≪第7回検討会≫

- 日時 令和3年12月24日(金) 14:00～16:00
- 場所 佐賀駅南口広場・三溝公民館 ※佐賀駅南口広場で歩道塗装試験施工の確認
- 参加者 地元自治会(神野自治会長会、三溝、新家、草場、駅東、八丁畷)、九州電力、佐賀北警察署、佐賀県、佐賀市(事務局)

■検討事項① 歩道の舗装について

距離表示のイメージ

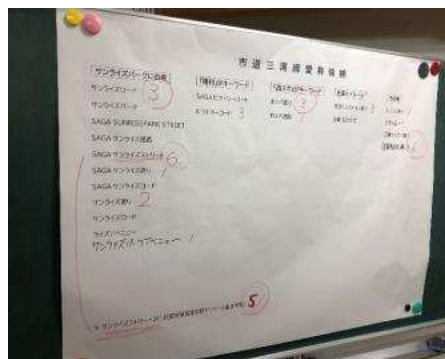
- 距離表示は照明等に設置して、地上機には子どもが喜ぶロゴなどを入れたほうが良いのでは。
- 地上機が金属製で電気系統に問題がなければ、マグネットで貼ると張替が可能では。イベントごとに貼る内容を変更すると楽しいのでは。

◎管理者と協議中

- 1)地上機や照明灯へ距離表示を掲出(デザイン等は別途検討)
- 2)道路愛称の掲出を検討
- 3)プロスポーツチームのロゴ等を掲出
